Projet de restructuration du système d'assainissement d'Yport
**Dossier de Demande d'Autorisation Environnementale
Unique – Avis des services – Pièce n°5**

Dossier de Demande d'Autorisation Environnementale Unique – Avis des services

**Avis délibéré n°2020-116 du 19 février 2020 de l'Autorité
Environnementale**

Avis délibéré de l’Autorité environnementale sur la rénovation du système d’assainissement d’Yport (76)

Figure 6 : Localisation des corridors écologiques. La canalisation de rejet n'est pas représentée – Source : Annexe 6 du dossier

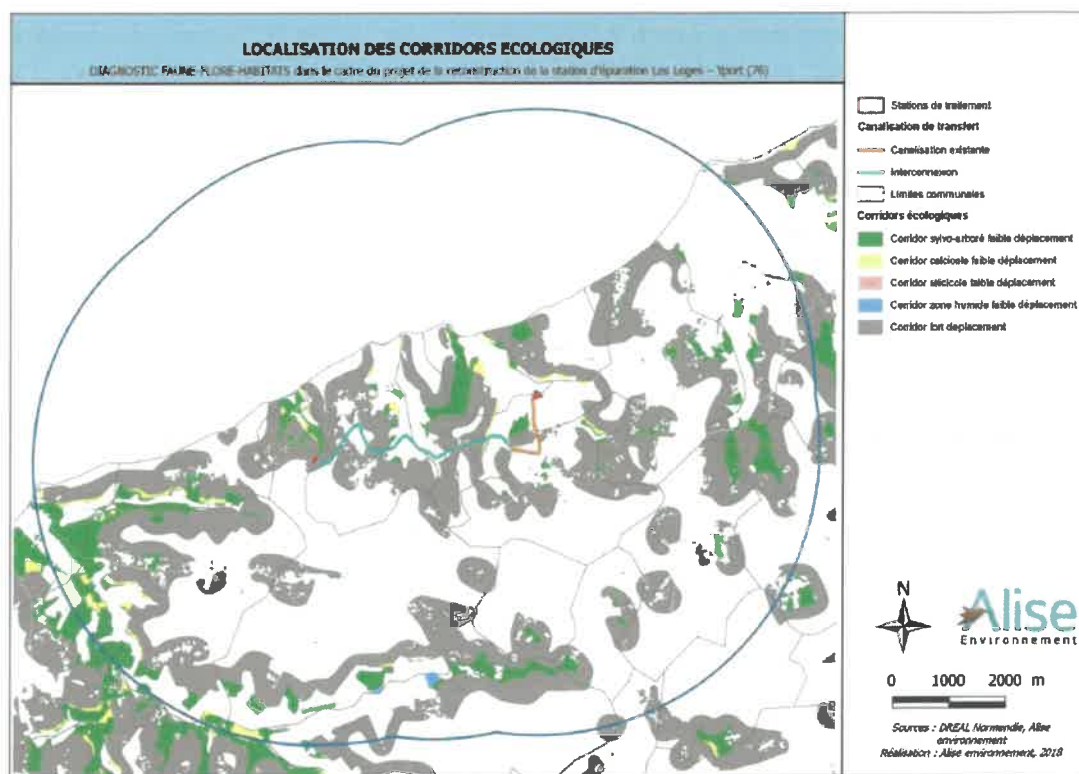
Le corps de l'étude d'impact ne mentionne pas si le projet concerne des continuités écologiques. Son annexe fournit une carte des réservoirs de biodiversité (qui incluent les milieux boisés de toutes les valleuses) et des corridors de fort déplacement, non mentionnés dans l'étude d'impact (voir figure 6 ci-après).

L'Ae recommande de procéder à des analyses et observations complémentaires, représentatives d'un cycle biologique, afin de caractériser précisément les zones humides et les milieux naturels ainsi que les espèces inféodées potentiellement affectés par le projet, en particulier dans les secteurs boisés humides traversés par la canalisation de raccordement, au niveau de l'estran et sur le site de l'extension de la station d'épuration. L'Ae recommande également de compléter la description du patrimoine naturel en précisant les enjeux de continuité écologique.

Figure 9 : Études d'intégration paysagères – Source : Dossier

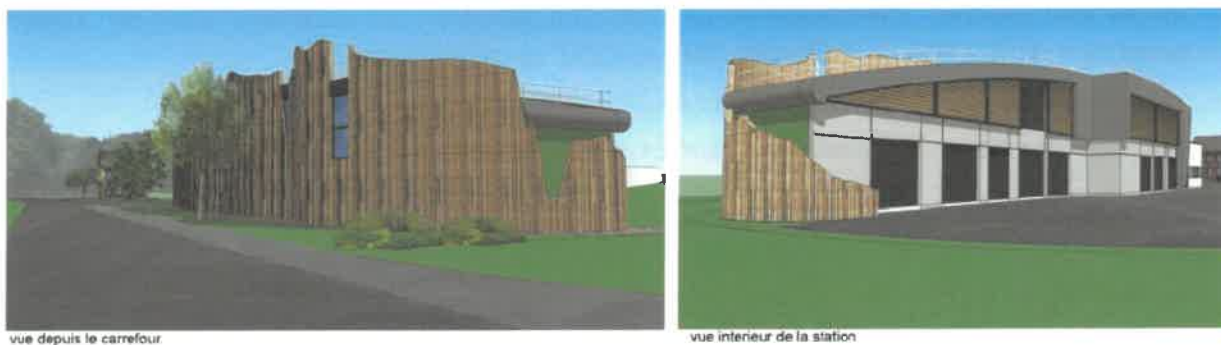
Une fois la station des Loges déconstruite, son terrain d'assiette sera réaménagé pour retrouver le modelé du terrain initial. L'avis de la commission départementale de la nature, des paysages et des sites (CDNPS), saisie le 22 octobre 2019, demande de remplacer la haie de résineux implantée en bordure de parcelle par des essences locales. La même remarque vaut pour la station d'Yport.
